女川原子力発電所 2 号炉 審査資料	
資料番号	02DS-4-1(改 3)
提出年月日	2023 年 10 月 30 日

女川原子力発電所 2 号炉
設置許可基準規則等への適合性について
(固体廃棄物処理系固化装置の固化材変更等)

2023 年 10 月
東北電力株式会社

第 5 図 地下一階機器配置図

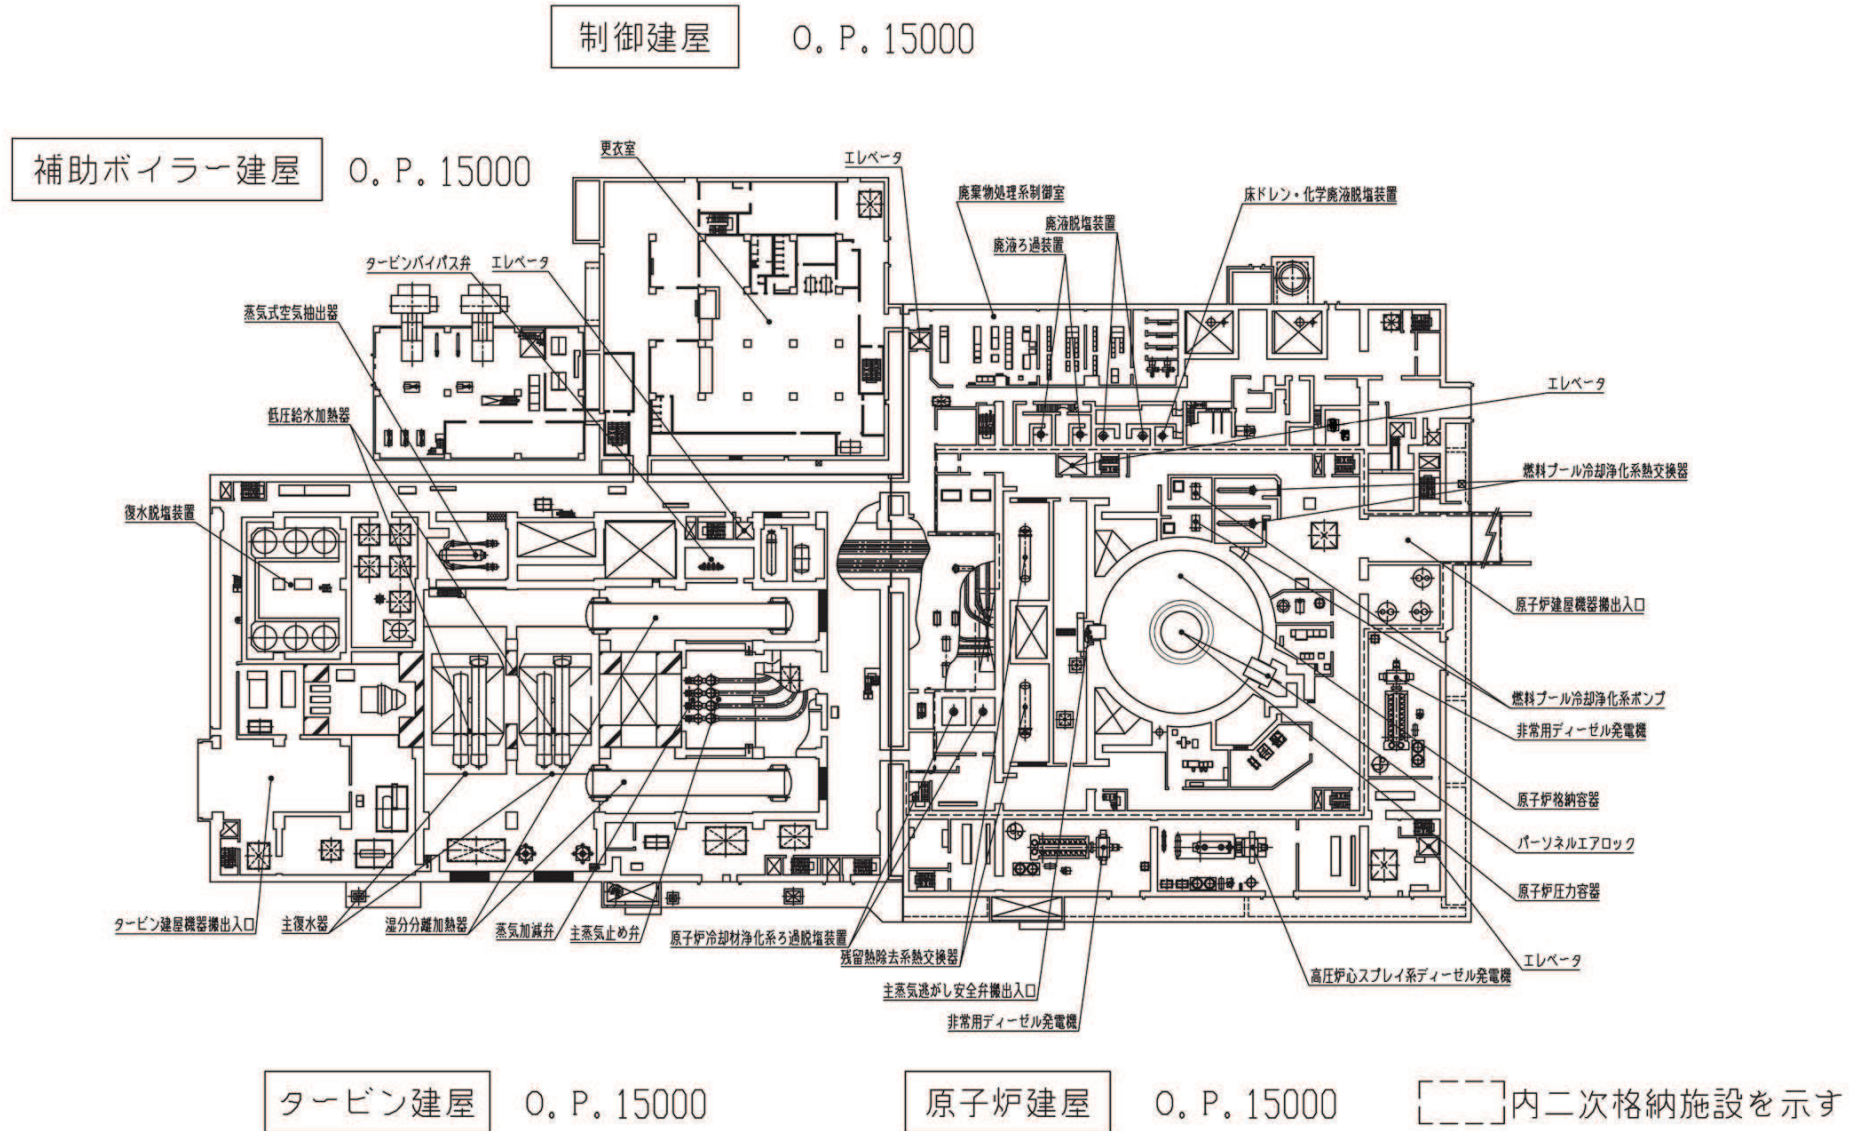
「第5図 地下一階機器配置図」を添付1のとおり変更する。

「第6図 一階機器配置図」を添付2のとおり変更する。

第 28 図 固体廃棄物処理系系統概要図

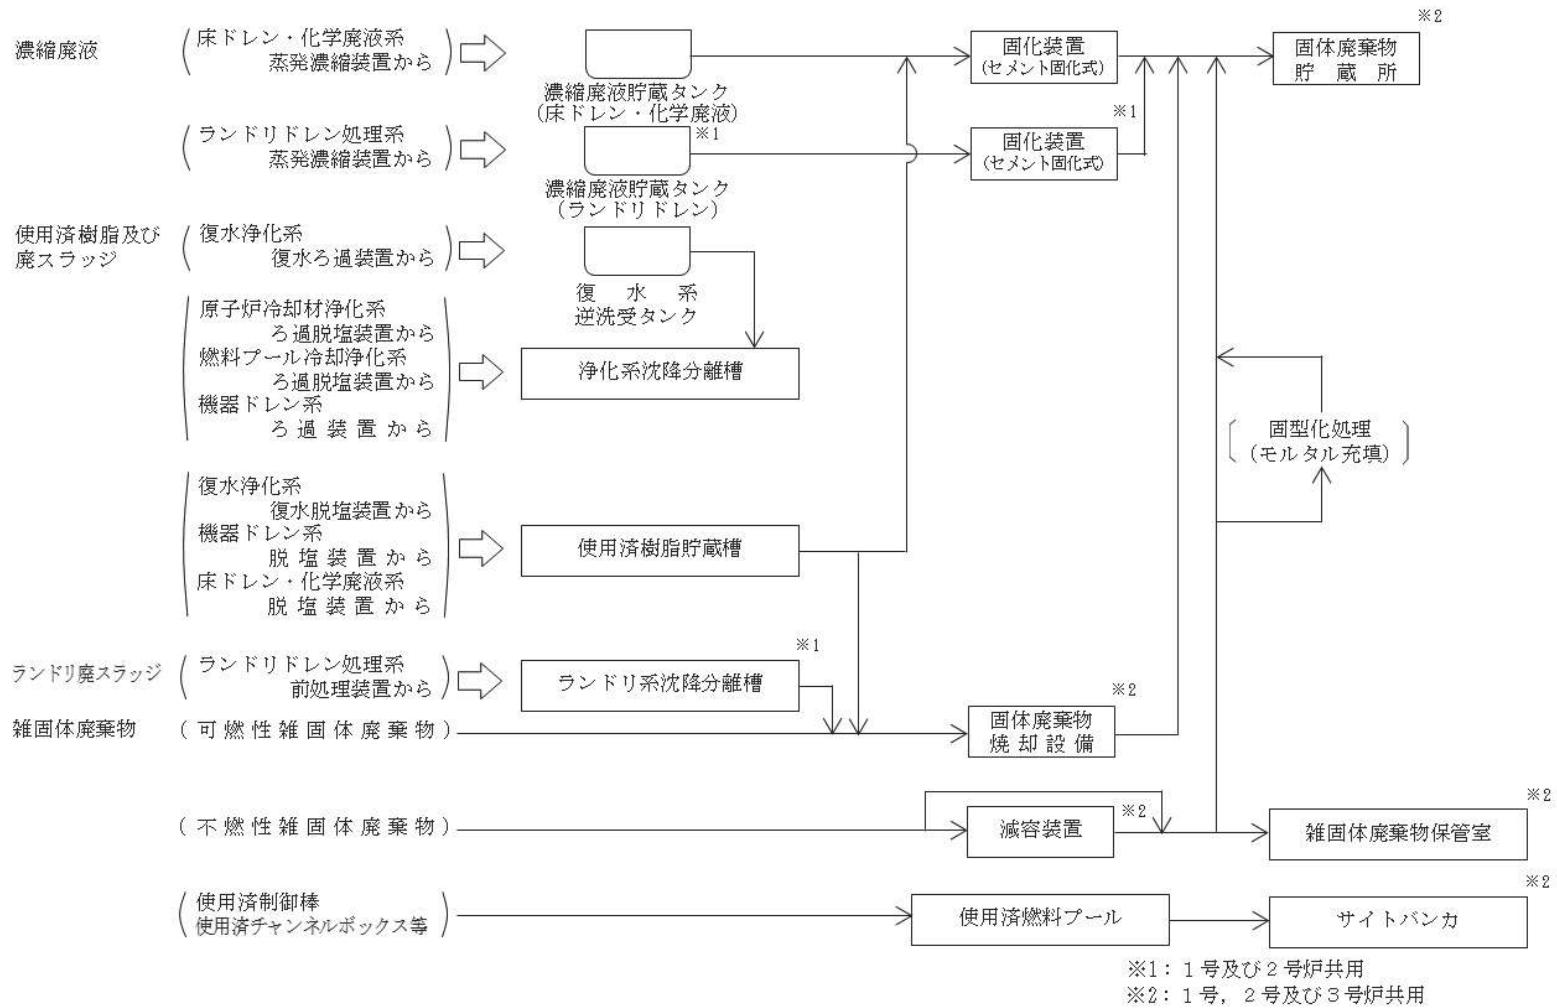
「第28図 固体廃棄物処理系系統概要図」を添付3のとおり変更する。

第 2.5-3 図 地下一階機器配置図

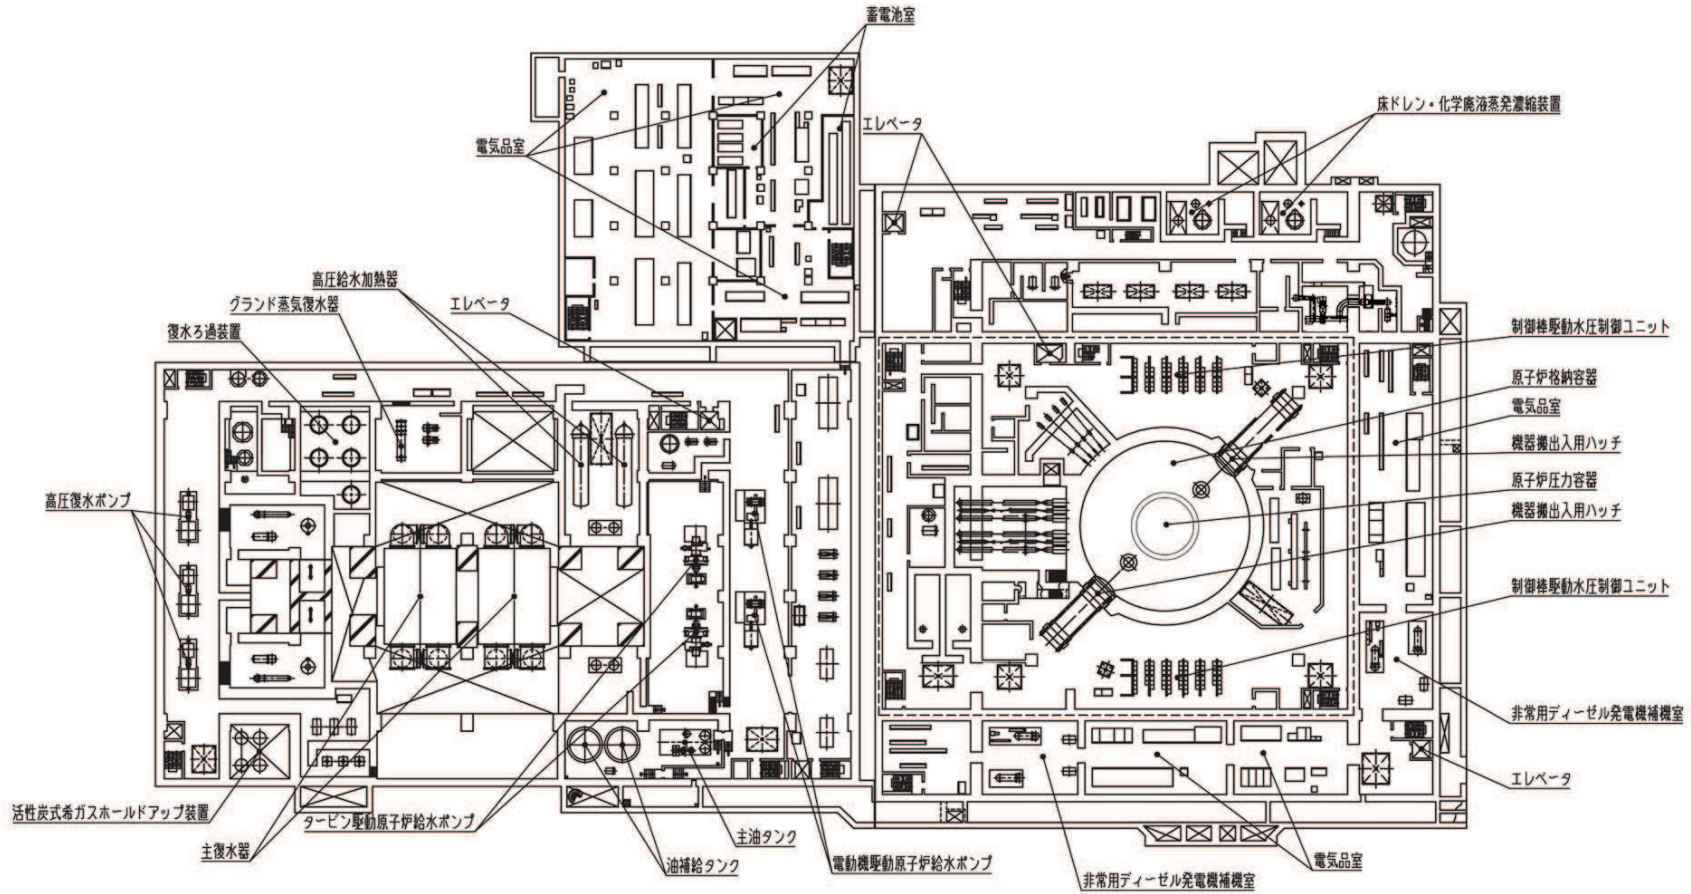
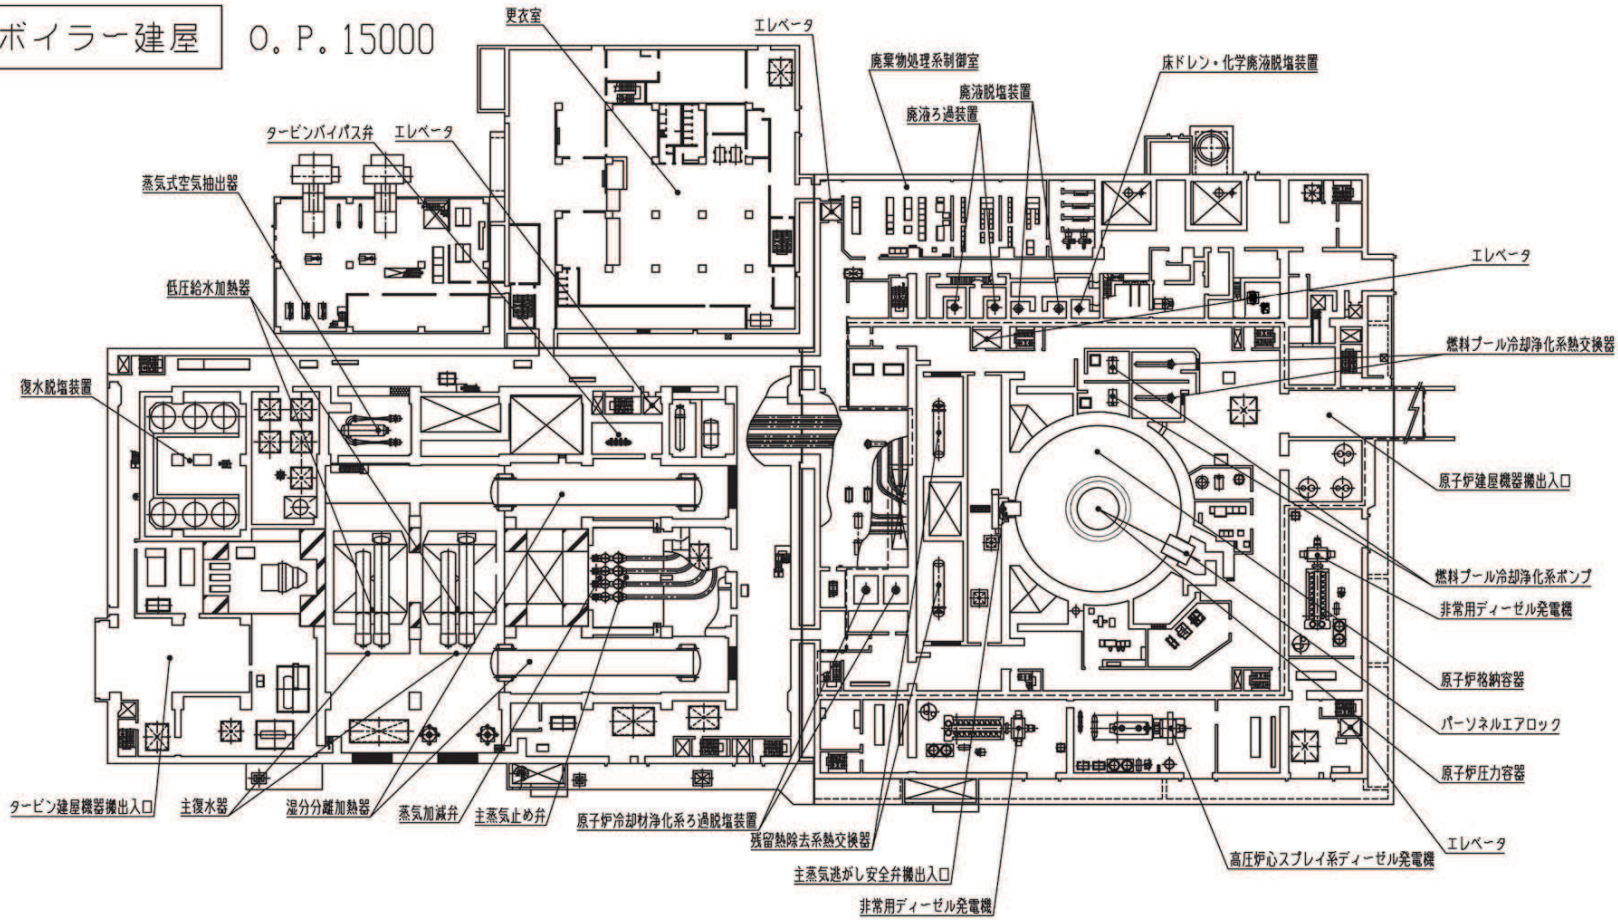
「第 2.5-3 図 地下一階機器配置図」及び「第 2.5-4 図 一階機器配置図」を以下のとおり変更する。

第 7.3-1 図 固体廃棄物処理系系統概要図

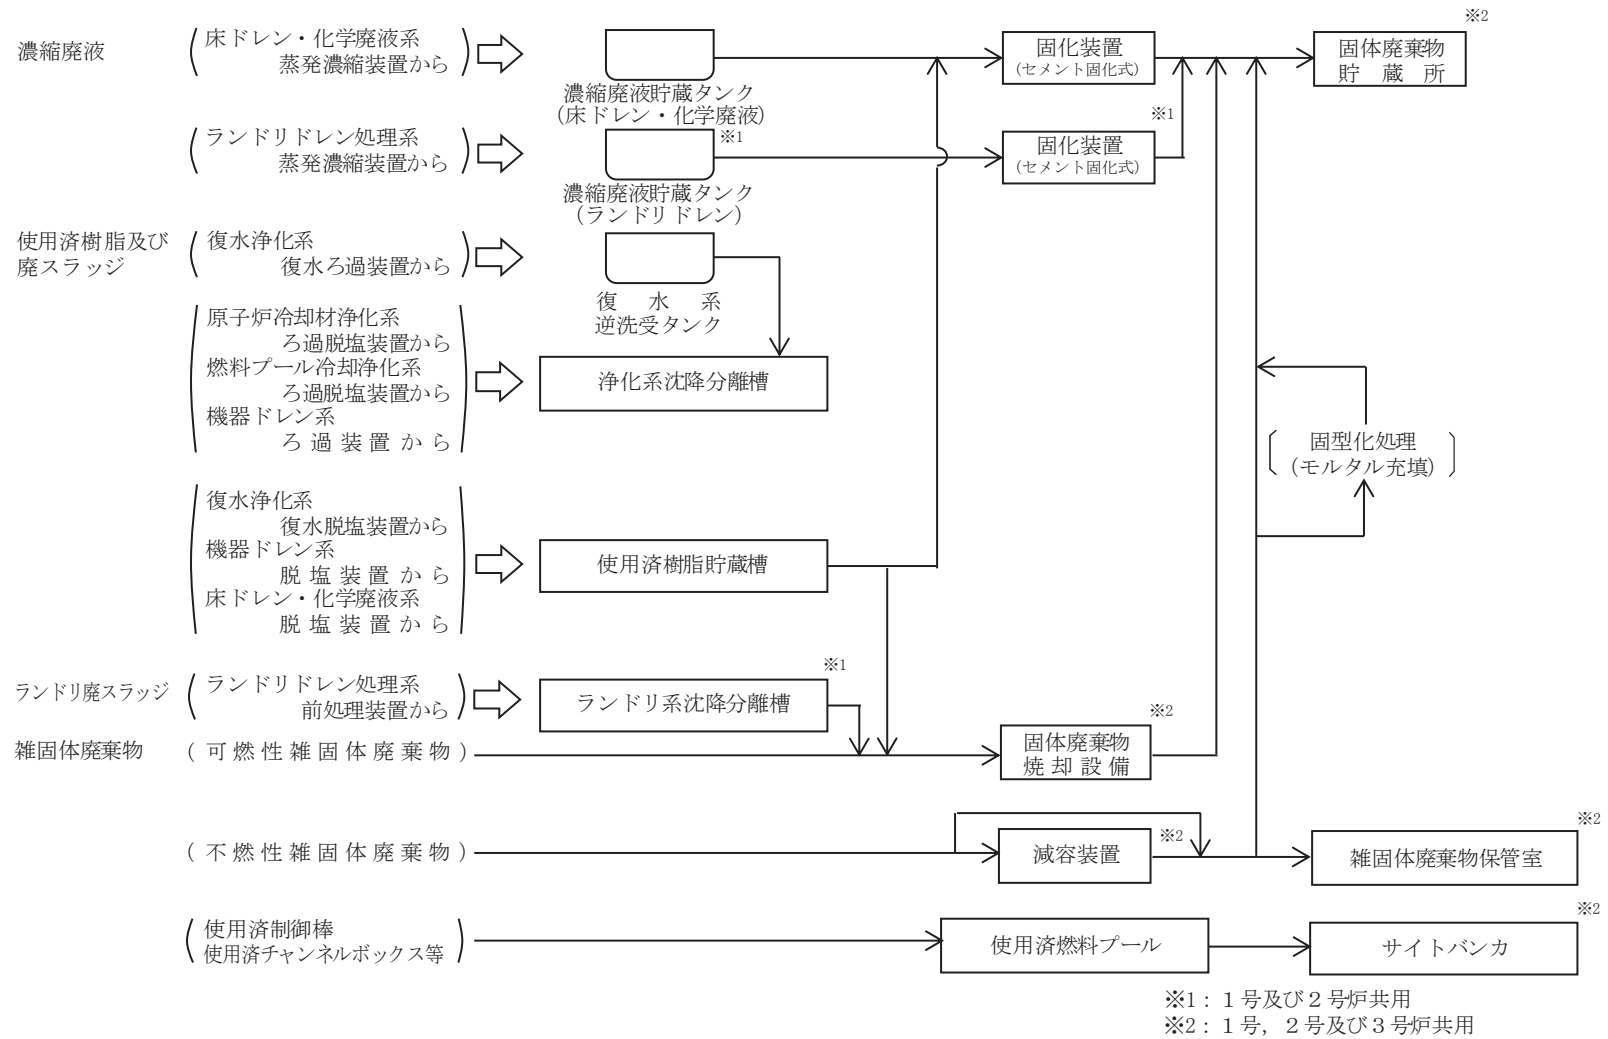
「第 7.3-1 図 固体廃棄物処理系系統概要図」を以下のとおり変更する。
